ACEG vzw
Erkend keuringsorganisme

Keuringsverslag van een elektrische laagspanning- en zeer lage spanningsinstallatie

Straatnaam	Scheldestraat
Huisnummer	21
Busnummer	
Postcode	9890
Gemeente	GAVERE
Land	België

Aard onderzoek: Controlebezoek van een huishoudelijke installatie volgens (KB 08/09/2019) - AREI Boek 1- 6.5. en 4.2.4.3.

Afbeelding schakel- en verdeelbord:

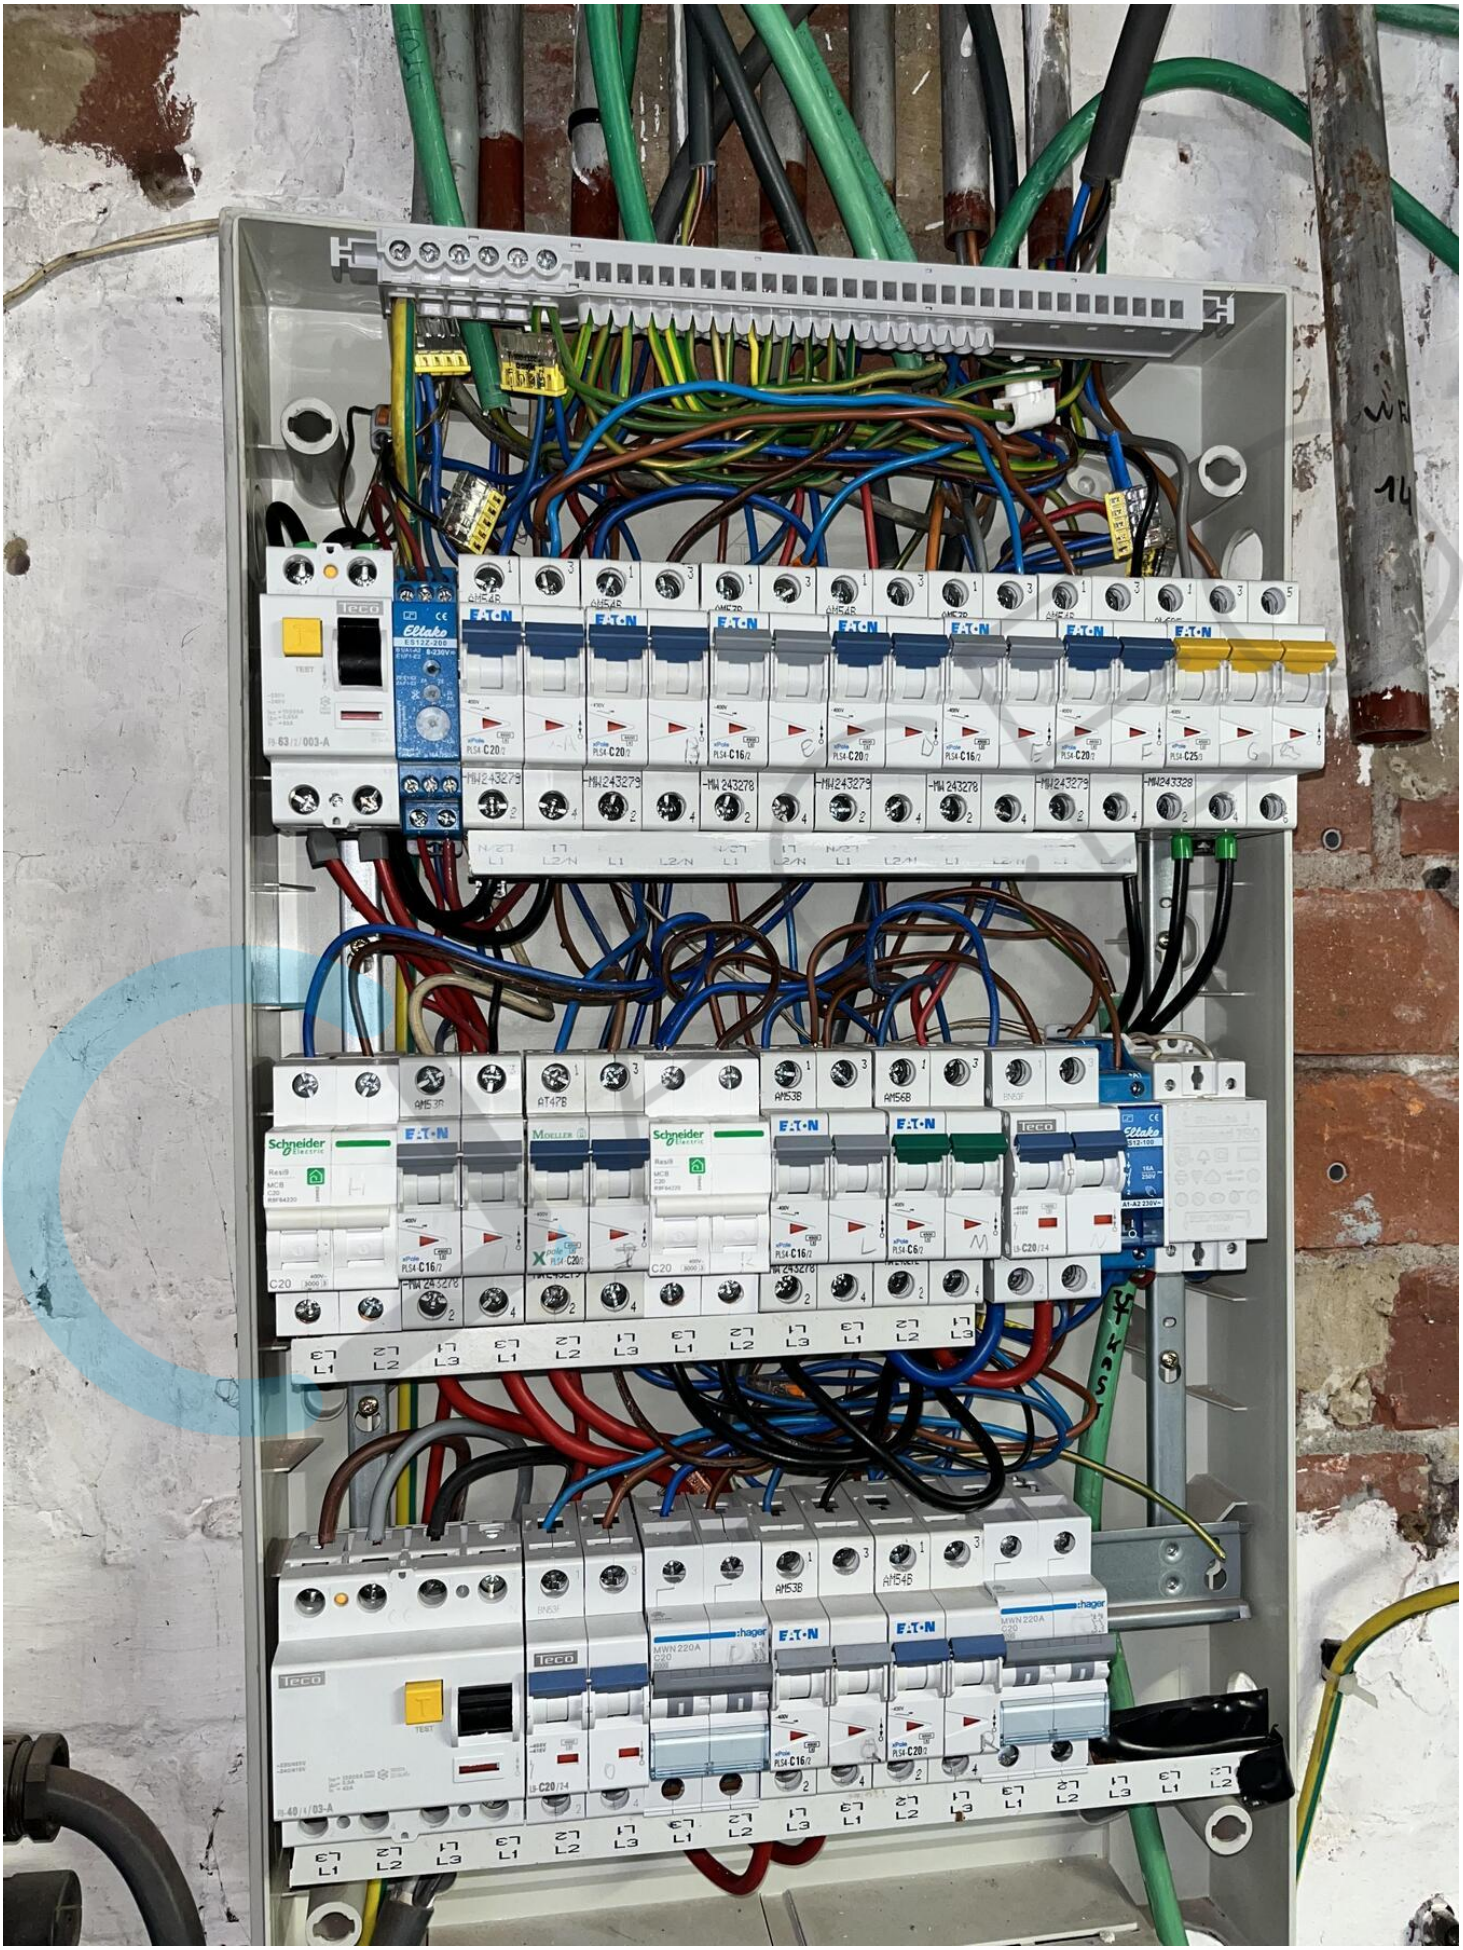
I5.01 De aanduiding van de stroomkringen en/of apparatuur, aansluitklemmen, enz dient aangebracht of vervolledigd te worden. (Boek 1 Onderafdeling 3.1.3.1. en 3.1.3.3.A. en 5.1.6.1)

I5.11 Niet gebruikte invoeringen van het verdeelbord zijn niet correct of onvoldoende afgedicht. (Boek 1 Afdeling 5.1.4. en 4.2.2.3.)

I6.01 De differentieelschakelaar aan het begin van de huishoudelijke installatie is niet verzegelbaar. (Boek 1 Onderafdeling 4.2.4.3.)

N22 De elektrische installatie is grondig na te zien en conform te maken volgens de voorschriften van het AREI boek 1.
